PU 2380-167-057-134/2020/MR

WYJAŚNIENIE I ZMIANA TREŚCI SPECYFIKACJI ISTOTNYCH WARUNKÓW ZAMÓWIENIA

Działając na podstawie art. 38 ust. 2 i ust. 4 ustawy z dnia 29 stycznia 2004 r. Prawo zamówień publicznych (tekst jednolity: Dz. U. z 2019 r. poz. 1843 ze zm) Zamawiający wyjaśnia i zmienia treść specyfikacji istotnych warunków zamówienia w postępowaniu, którego przedmiotem jest budowa nowej siedziby Komendy Powiatowej Policji w Polkowicach (dz. nr 85/2, 86/2. obręb Polkowice miasto -1 0001), numer sprawy PU-2380-167-057-134/2020/MR.

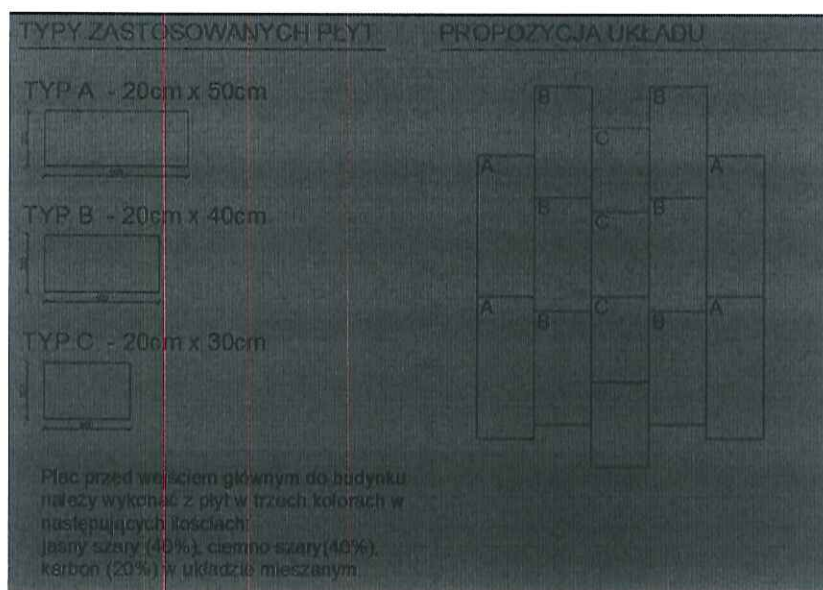
50. Proszę o przesłanie/zamieszczenie na stronie rysunków przekroju, zbrojenia, oraz określenie klasy betonu, dla schodów i spocznika z zakresu poniższego rzutu.

Odpowiedź: schody terenowe zgodnie z rysunkami A-30w do A-33w - załącznik nr 10 do wcześniejszych odpowiedzi.
